改善箇所説明図

改善の内容

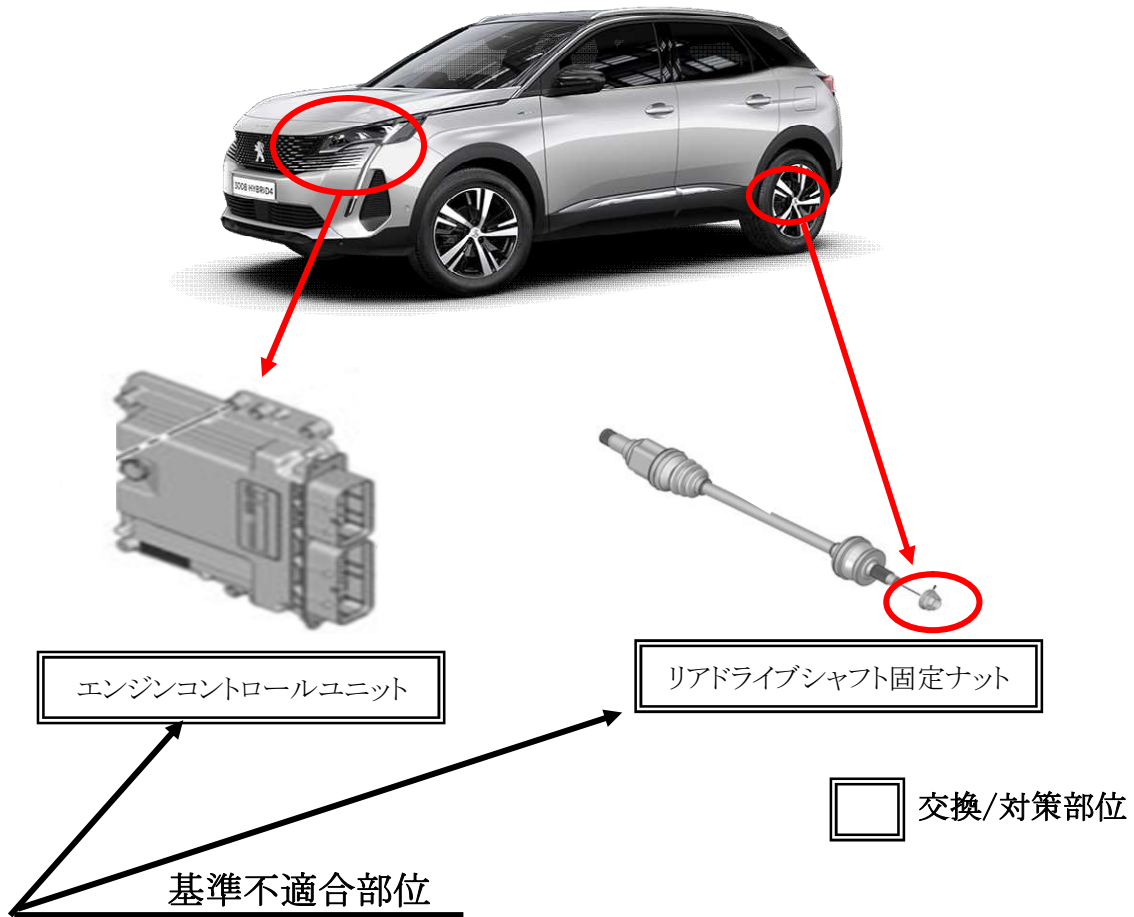
エンジンコントロールユニットのソフトウェア及びリアドライブシャフト固定ナットの締付トルクが不適切なため、特定の走行条件下で開発時の想定を上回るねじり応力がリアドライブシャフトに発生し、リアドライブシャフトが破断するおそれがある。このため、異音の発生とともに警告灯が点灯するおそれがある。

- ① エンジンコントロールユニットのソフトウェアを対策プログラムに書き換える。
- ② リアドライブシャフト固定ナットを新品に交換し、規定トルク値で締め付ける。

識別 : 車台番号打刻の上段左側に白色のペイントを塗る。
